ZPU.272.22.2.156.2017

przetargu nieograniczonego pn.: „Termomodernizacja budynków Domu Pomocy Społecznej w Konstancinie - Jeziornie, ul. Potulickich 1”

Zamawiający zawiadamia, że Wykonawca zwrócił się o wyjaśnienia dotyczące w/w zamówienia publicznego, poprzez złożenie zapytania.

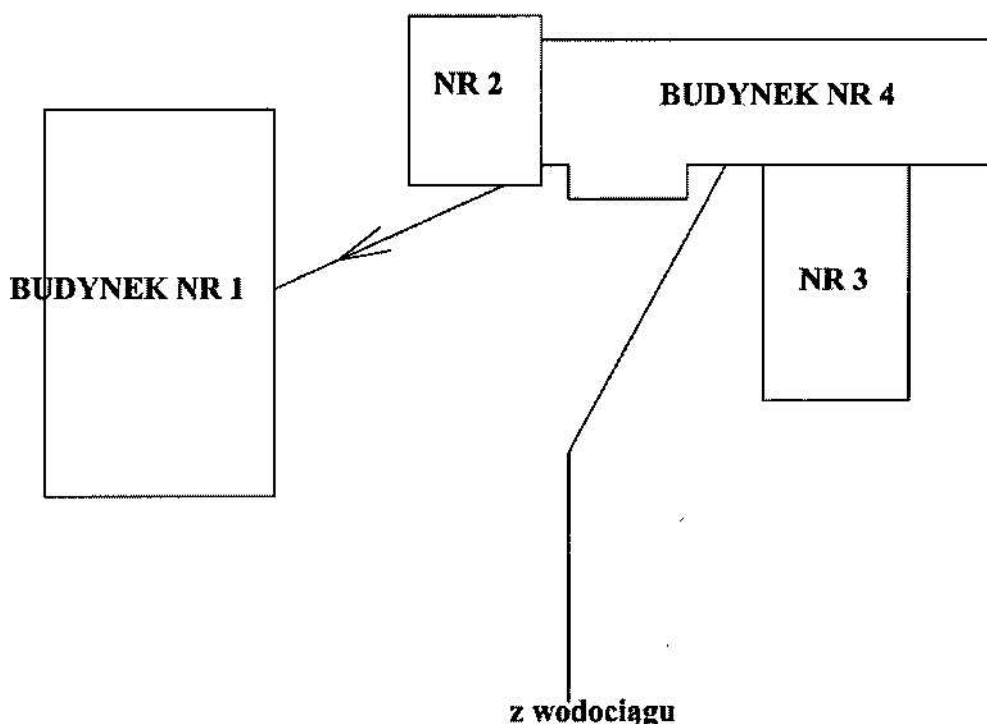
Prosimy Zamawiającego o zamieszczenie rysunków dot. Prowadzenia rur preizolowanych, wraz z ich oznaczeniem oraz oznaczeniem na tym rys. Lokalizacji poszczególnych budynków (budynek nr 1, nr 2, nr 3 i nr 4). Jednocześnie zwracam się do Zamawiającego, żeby zamieszczając na stronie odpowiedzi z dodatkowymi rysunkami były one zamieszczone w pliku skopresowanym. Spakowanym/ np. Zip, tak, aby Wykonawca nie miał wątpliwości co do kompletności danej dokumentacji zamieszczonej na stronie Zamawiającego. Obecny sposób zamieszczania dokumentacji na stronie Zamawiającego- niesposegregowanej pliki na dokumenty SIWZ i pliki z projektami z podziałem choćby na branże czy obiekty- wprowadził bardzo duży chaos.

Poniżej przedstawiamy schemat prowadzenia rur preizolowany z lokalizacją poszczególnych budynków:

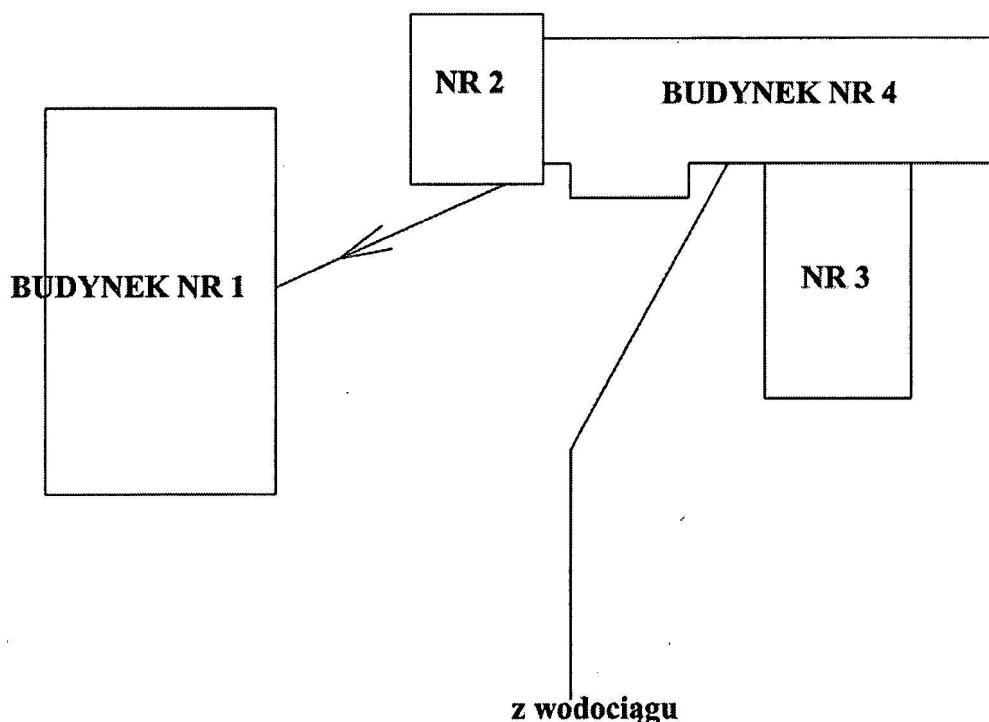
Prosimy Zamawiającego o zamieszczenie rysunków dot. Prowadzenia rur preizolowanych, wraz z ich oznaczeniem oraz oznaczeniem na tym rys. Lokalizacji poszczególnych budynków (budynek nr 1, nr 2, nr 3 i nr 4). Jednocześnie zwracam się do Zamawiającego, żeby zamieszczając na stronie odpowiedzi z dodatkowymi rysunkami były one zamieszczone w pliku skopresowanym. Spakowanym/ np. Zip, tak, aby Wykonawca nie miał wątpliwości co do kompletności danej dokumentacji zamieszczonej na stronie Zamawiającego. Obecny sposób zamieszczania dokumentacji na stronie Zamawiającego- niesposegregowanej pliki na dokumenty SIWZ i pliki z projektami z podziałem choźby na branże czy obiekty- wprowadził bardzo duży chaos.

Poniżej przedstawiamy schemat prowadzenia rur preizolowany z lokalizacją poszczególnych budynków:
